# ARTIS Aquarium

Rotonda – Wijziging toegankelijkheid

oth_

Plattegrond 2023 OTH / V&B (vergunning)

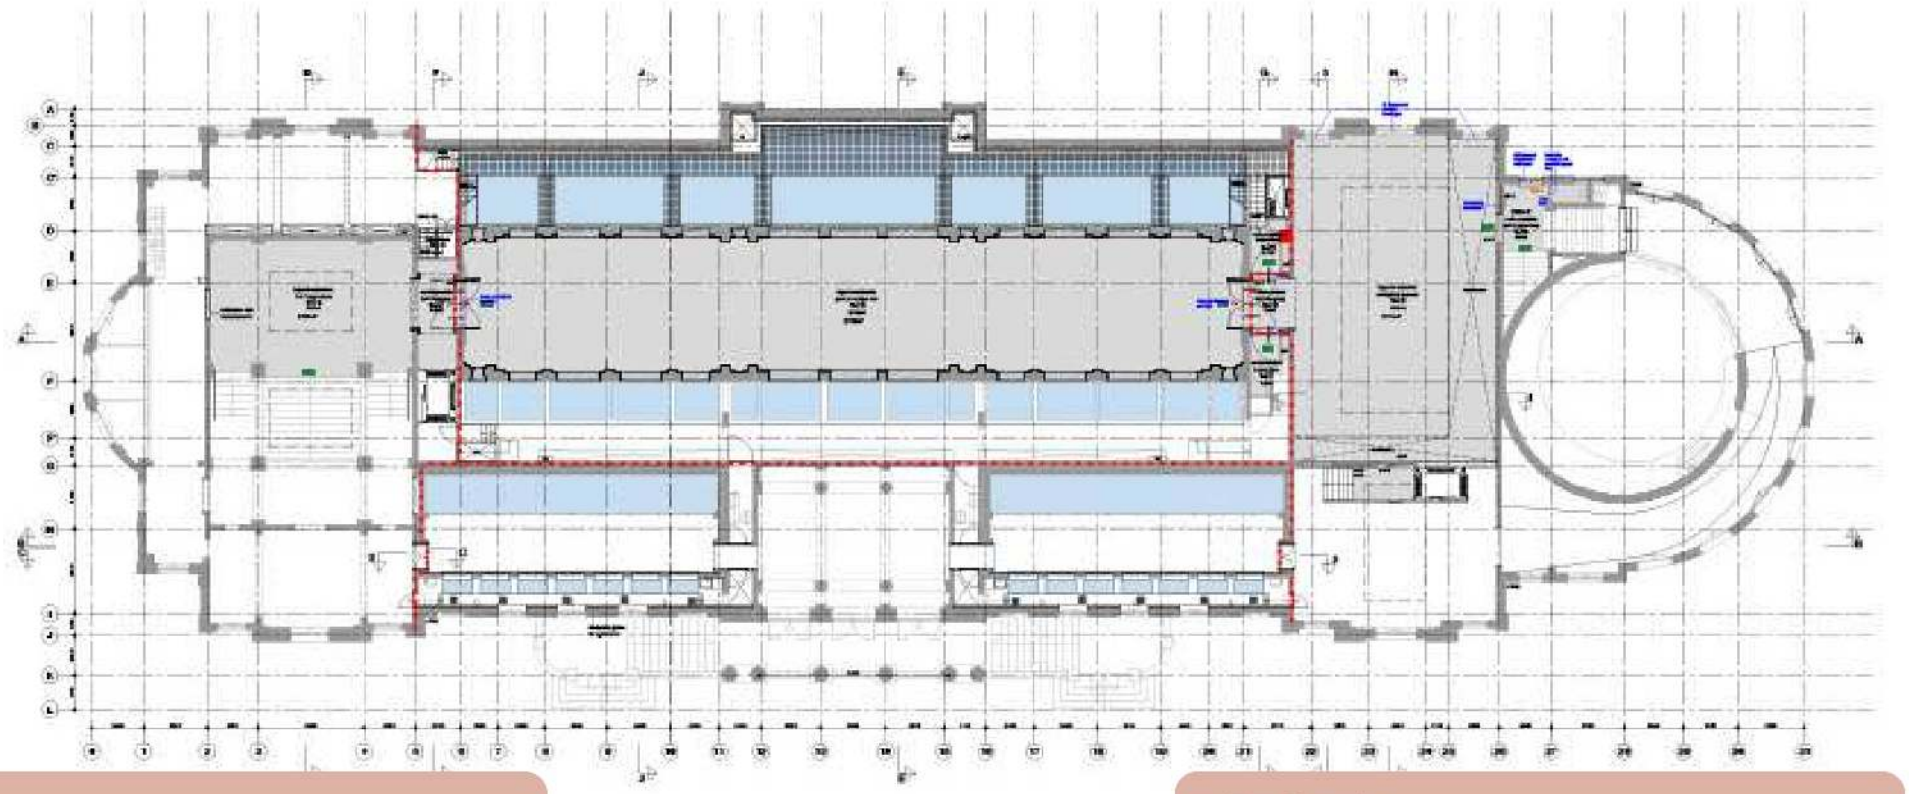
- Trap Ouendag
- Wordt weer toegankelijk gemaakt voor publiek
- Ramen as 26-28 worden weer geopend aan parkzijde

Plattegrond 2023 OTH / V&B (vergunning)

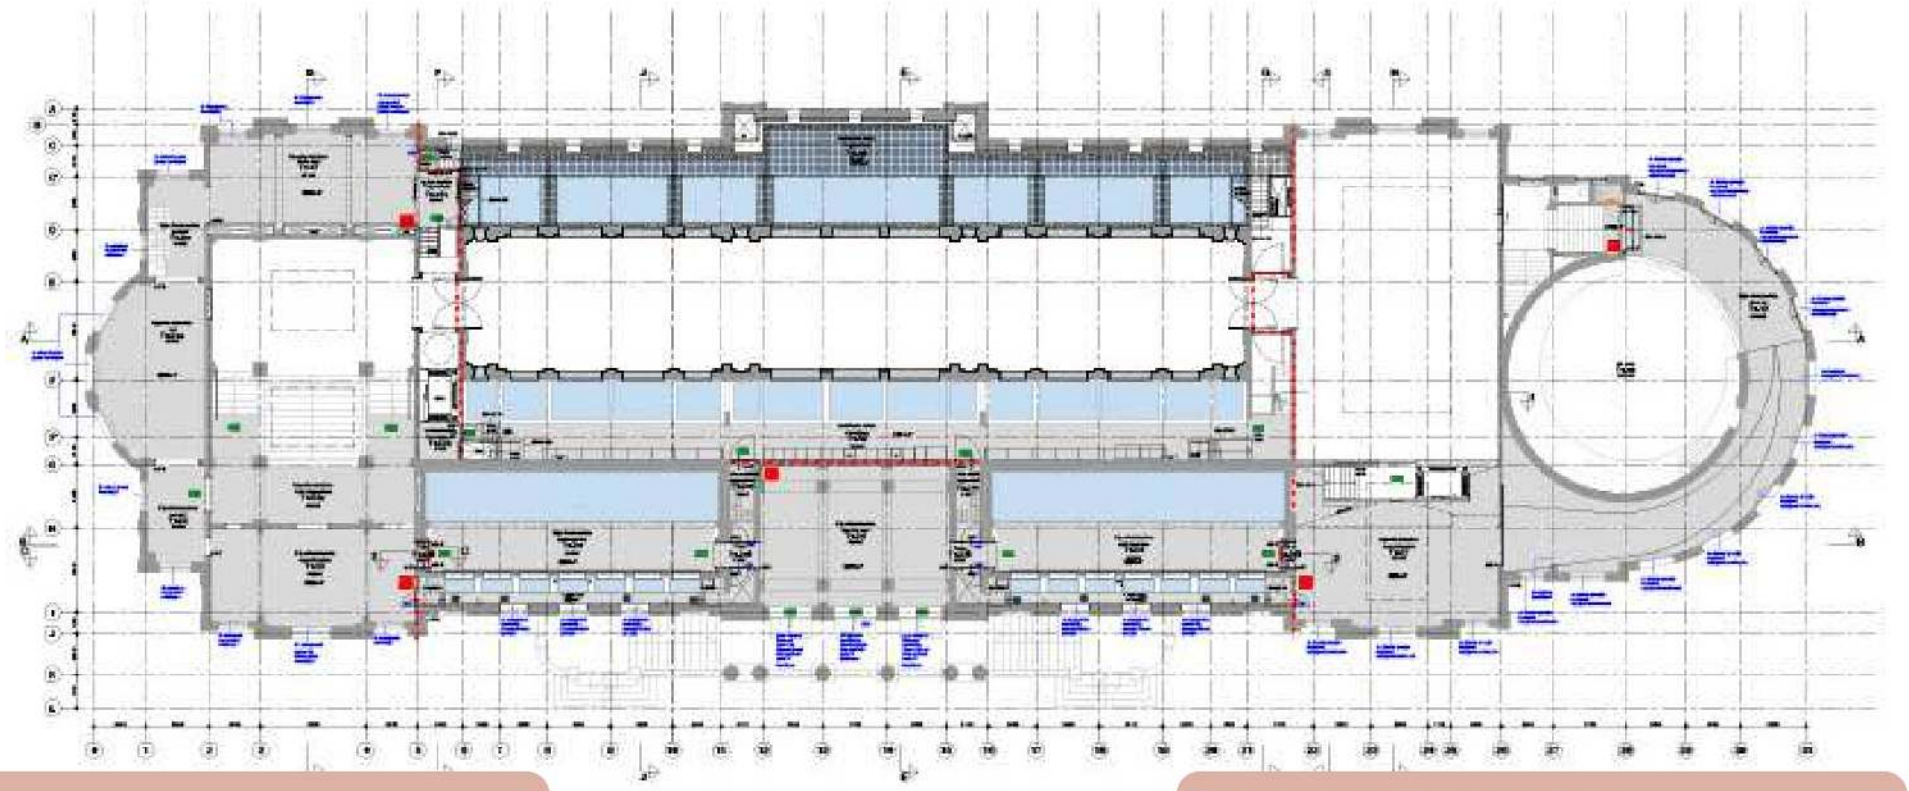
- Omloop voorzien van hellingbaan
- Nivo t.b.v. raam diorama verlaagd
- Ramen in buitengevel t.p.v. omloop geopend ( as 28- 31)

# ROUTING AQAUARIUM HERSTELD

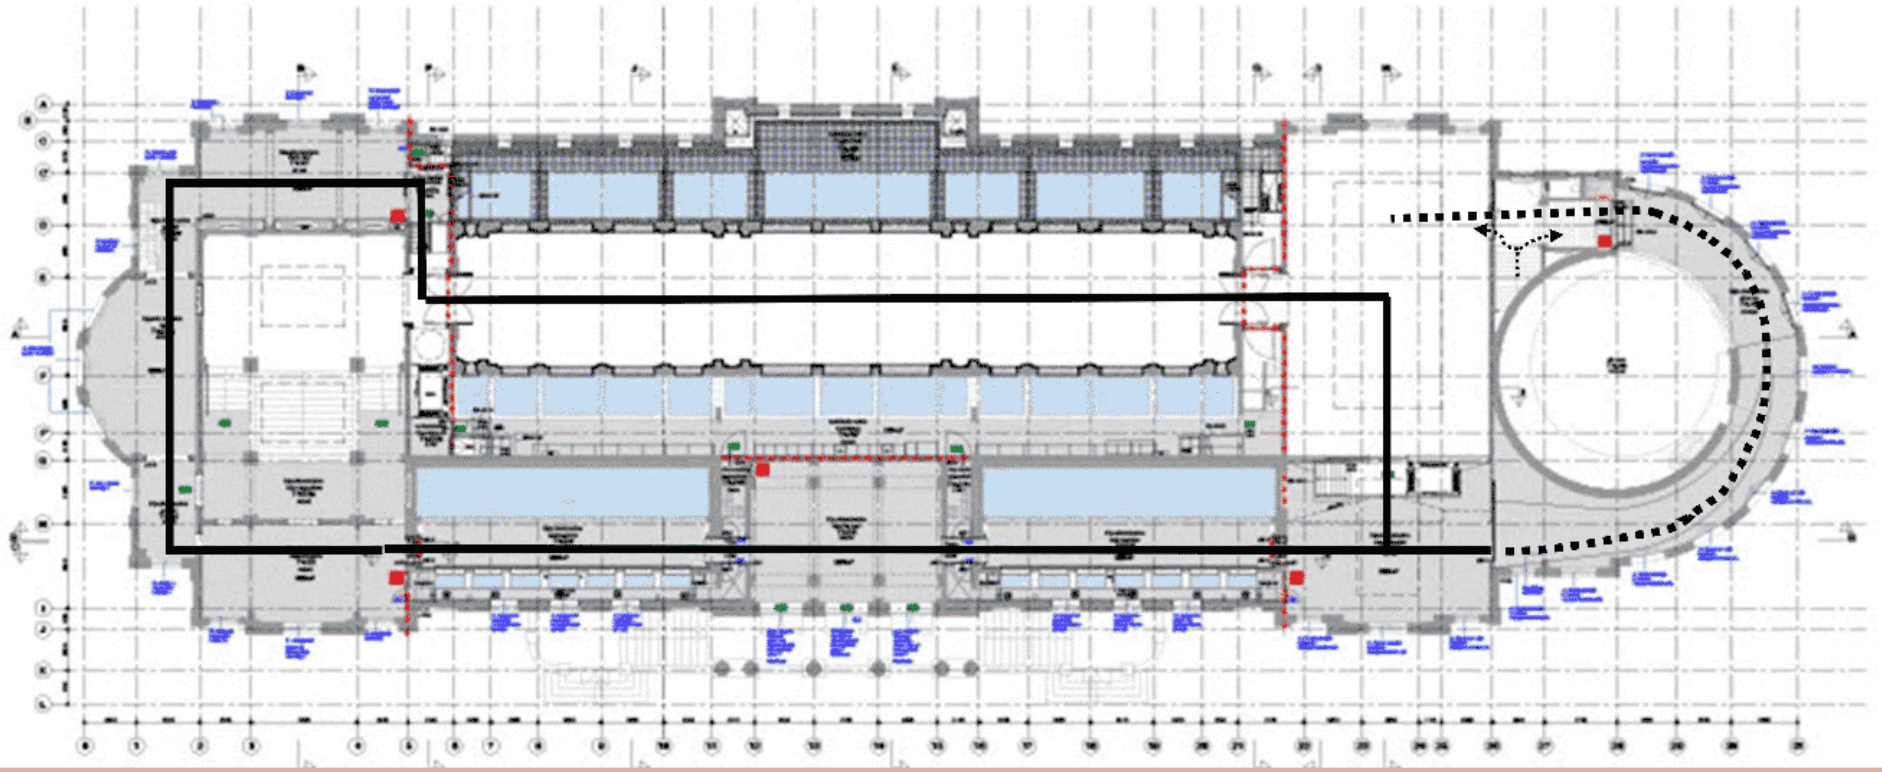
Doorgaande omloop t.p.v. rotonda activeren waardoor connectie met aangrenzende zalen wordt hersteld. Tevens wordt via bestaande Ouendag trap, verbinding met begane grond en verdieping mogelijk gemaakt.

Probleemstelling realisatie hellingbaan:

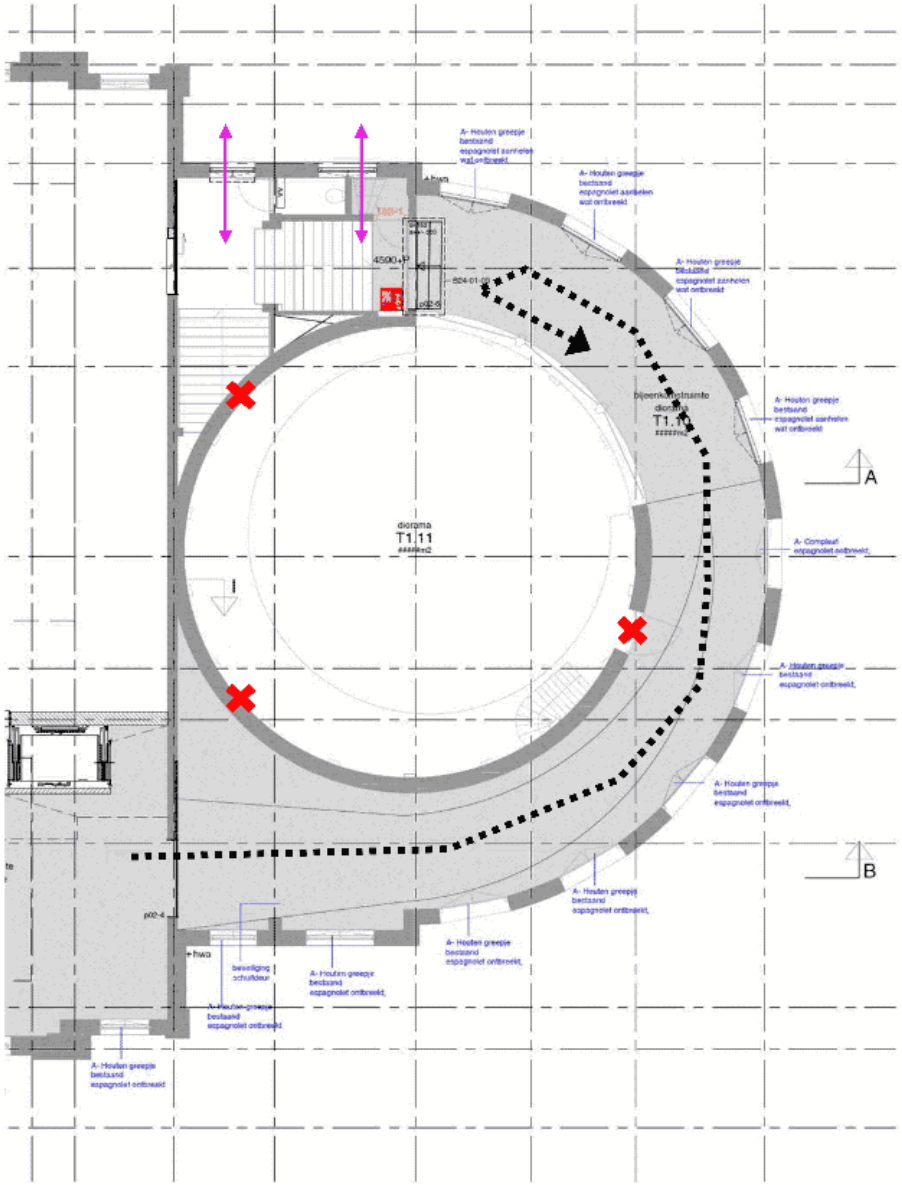
- Bij realisatie van de hellingbaan t.p.v. de omloop is de doorgang naar de ruimte diorama/ auditorium niet meer mogelijk
- Routingstechnisch niet publieksvriendelijk en niet wenselijk in de omloop

# TRAP VERLAGEN

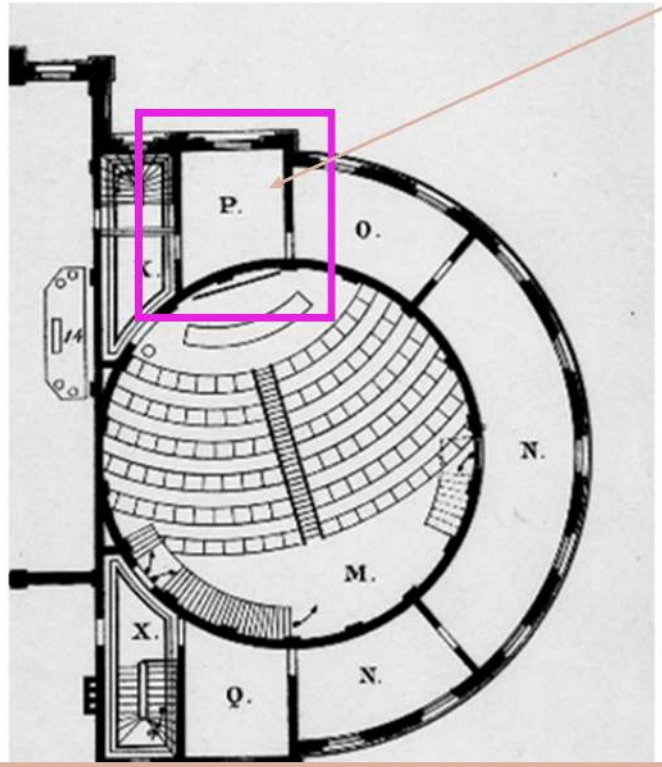
- Huidige trap Ouendag te verlagen naar het nivo van de omloop 3260+. Zodat het oorspronkelijk nivo van de ruimte in het ontwerp van Salm wordt teruggebracht. Hiermee wordt de rondgang weer publieksvriendelijk en tevens blijft de toegang tot diorama/ auditorium toegankelijk. De aansluiting vloer op buitengevel met raamkozijnen en wand auditorium/diorama weer een consistent beeld.

## 2. PORTAAL DIENSTRAP

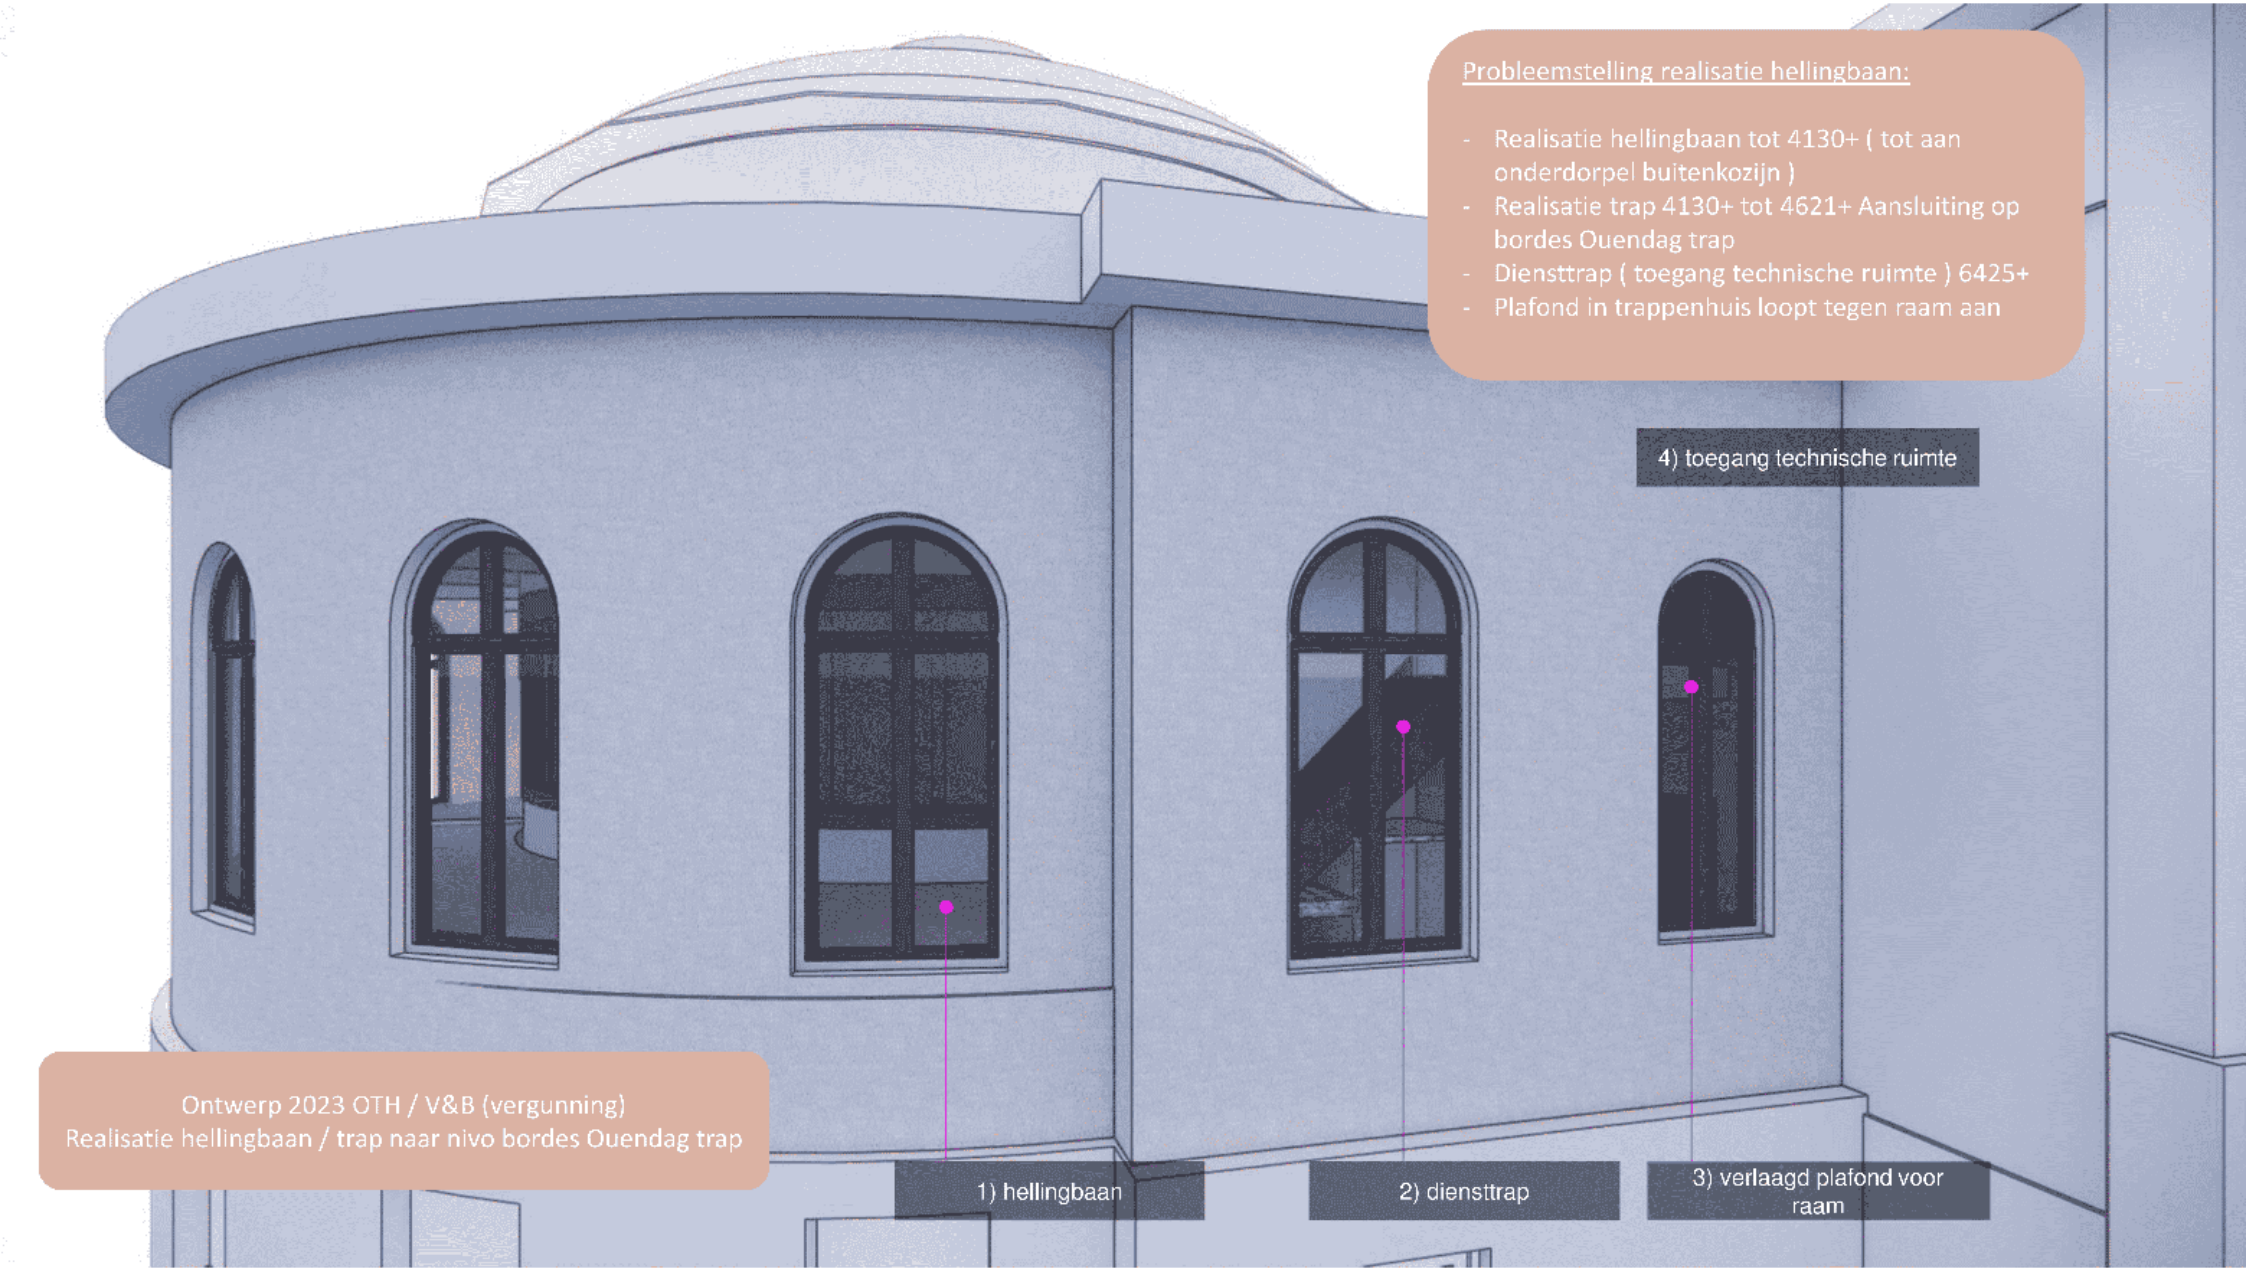
Probleemstelling realisatie hellingbaan:
- Realisatie hellingbaan tot 4130+ ( tot aan onderdorpel buitenkozijn )
- Realisatie trap 4130+ tot 4621+ Aansluiting op bordes Ouendag trap
- Diensttrap ( toegang technische ruimte ) 6425+
- Plafond in trappenhuis loopt tegen raam aan
4) toegang technische ruimte
Ontwerp 2023 OTH / V&B (vergunning)
Realisatie hellingbaan / trap naar nivo bordes Ouendag trap
1) hellingbaan
2) diensttrap
3) verlaagd plafond voor raam

- Huidige trap Ouendag te verlagen naar het nivo van de omloop 3260+. Zodat het oorspronkelijk nivo van de ruimte in het ontwerp van Salm wordt teruggebracht. Hiermee wordt de rondgang weer publieksvriendelijk en tevens blijft de toegang tot diorama/ auditorium toegankelijk. De aansluiting vloer op buitengevel met raamkozijnen en wand auditorium/diorama weer een consistent beeld.

# Alternatieve toegang zolder

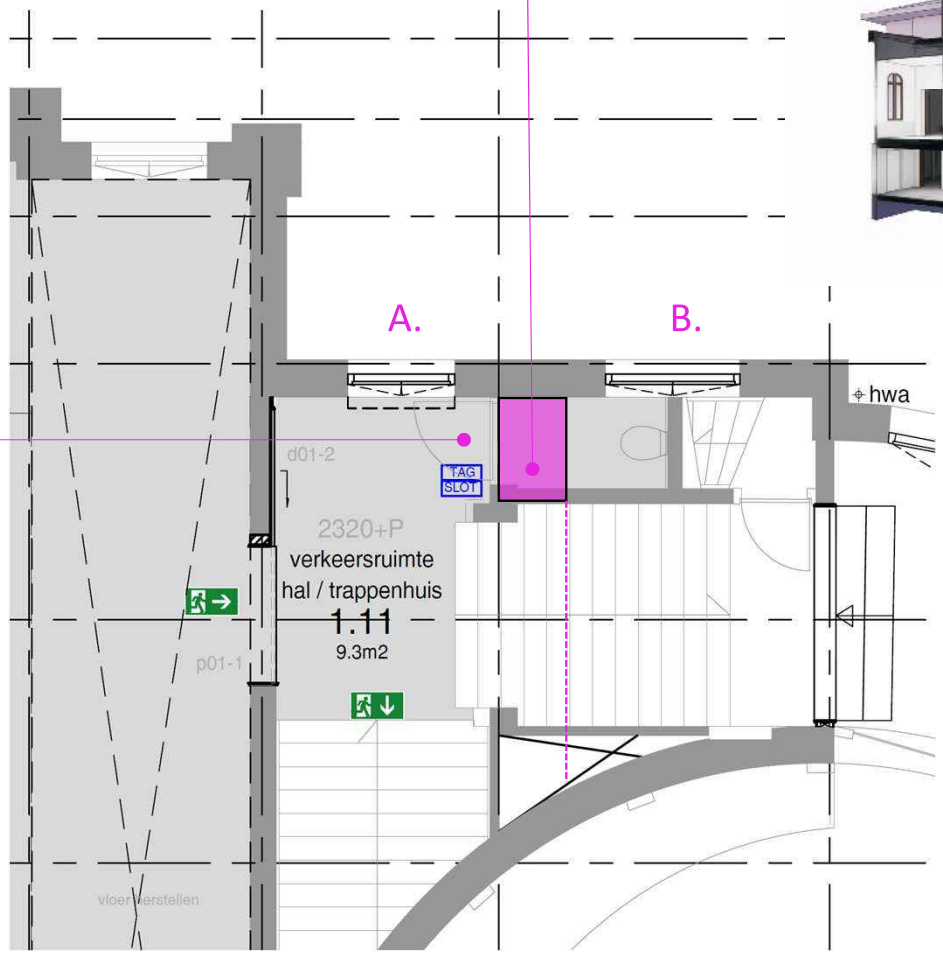
Voorstel nieuwe positie ( zone ) dienstrap naar technische ruimte (voorkeursvariant )
